**Modulo per la presentazione delle osservazioni per i piani/programmi/progetti sottoposti a procedimenti di valutazione ambientale di competenza statale**

**Presentazione di osservazioni relative alla procedura di Valutazione Ambientale Strategica (VAS) – art.14 co.3 D.Lgs.152/2006 e s.m.i.**

ai sensi del D.Lgs.152/2006, le **seguenti osservazioni** nell'ambito della valutazione ambientale strategica (VAS) al Programma nazionale per la gestione del combustibile esaurito e dei rifiuti radioattivi pubblicato in Gazzetta Ufficiale, Serie Generale n. 164 del 15-07-2017.

### Classificazione sismica al 2012

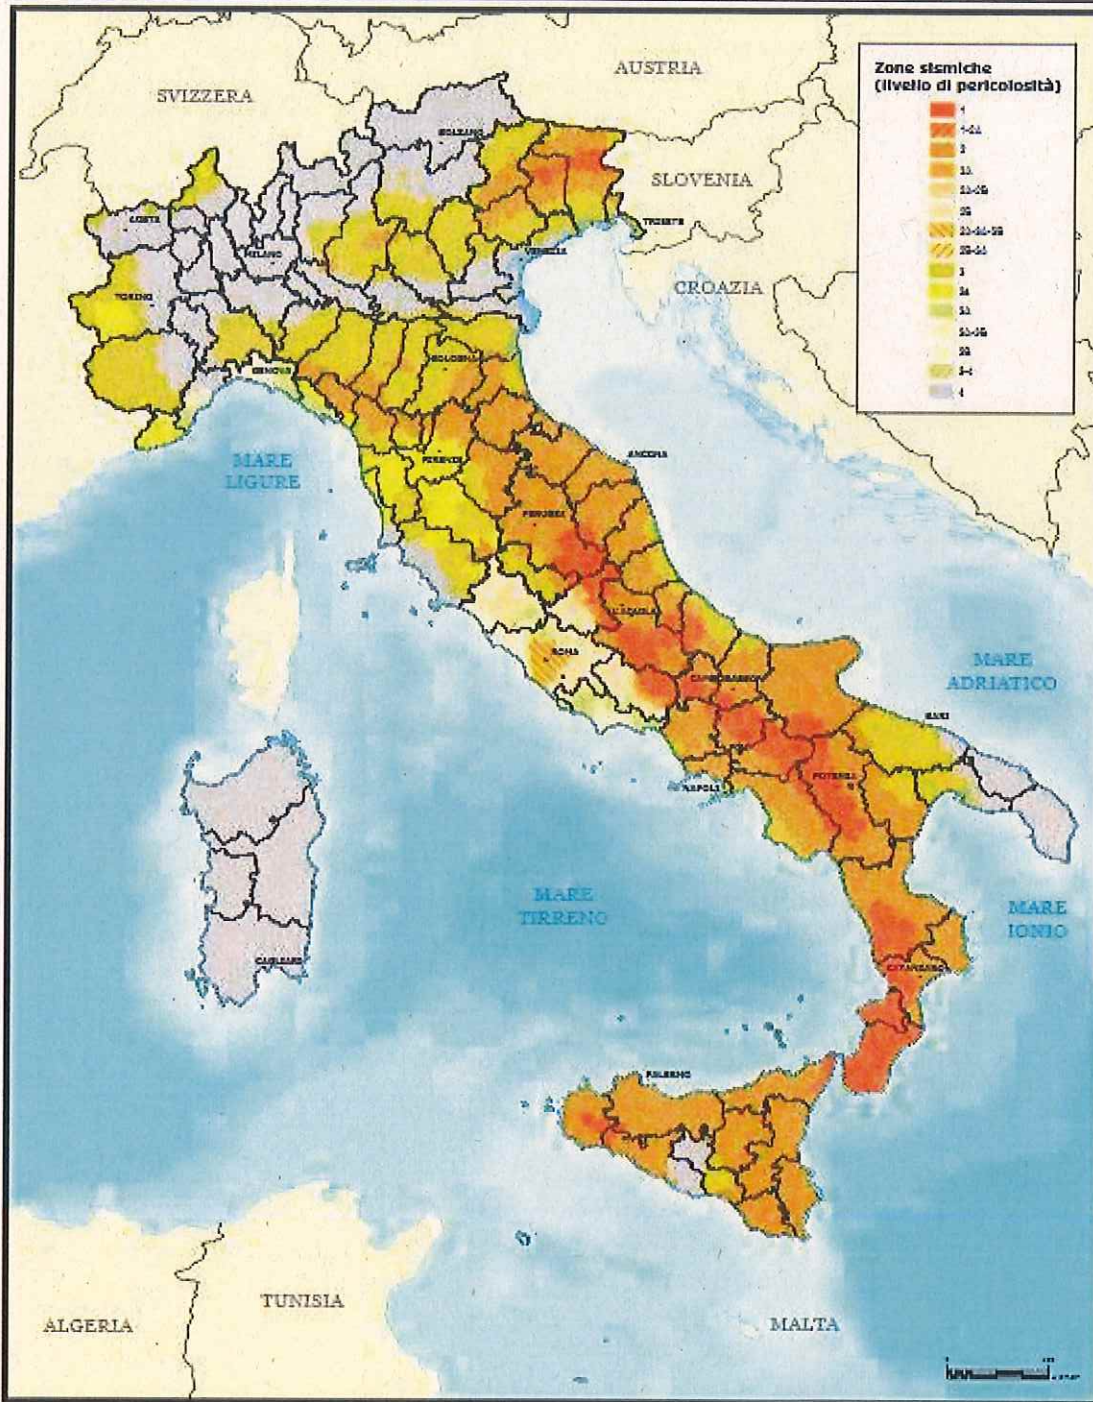
La genericità delle informazioni contenute nei documenti sottoposti a VAS, in merito alla localizzazione del presunto deposito nazionale, non permettono l'esposizione di puntuali osservazioni, fermo restando che non si può dimenticare che tutto il territorio regionale risulta essere classificato come sismico. Il 90% del territorio regionale, infatti, risulta essere in Zona 1 e Zona 2 come si può osservare dalla carta della classificazione sismica al 2012 riportata di seguito.

Immagine tratta da <http://www.pcn.minambiente.it/viewer/> . In rosso l'area dell'impianto ITREC di Rotondella, tratteggiato celeste il limite dell'area a Pericolosità idrogeologica del PAI, in magenta la linea di costa in erosione.

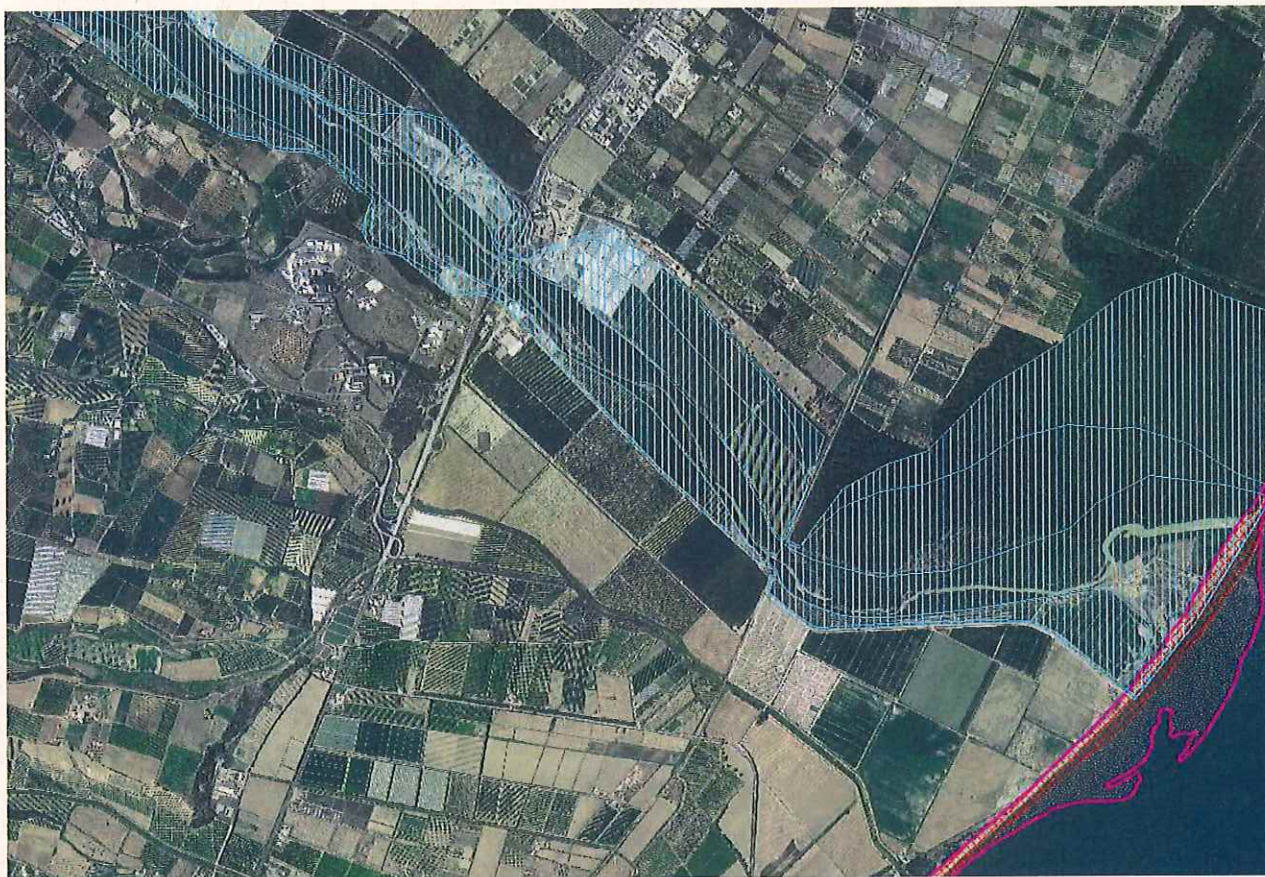
Allo stesso modo si riportano stralci cartografici ripresi dal geoportale nazionale all'indirizzo web <http://www.pcn.minambiente.it/viewer/> dalla quale è possibile evincere come la porzione di territorio che attualmente ospita l'impianto ITREC di Rotondella si trovi ad una distanza di circa 3,5 km dal mare, in

una zona soggetta ad erosione costiera, distante circa 400m dall'area perimetrata nel PAI come a Pericolosità idrogeologica, come è possibile verificare dalla figura sottostante.
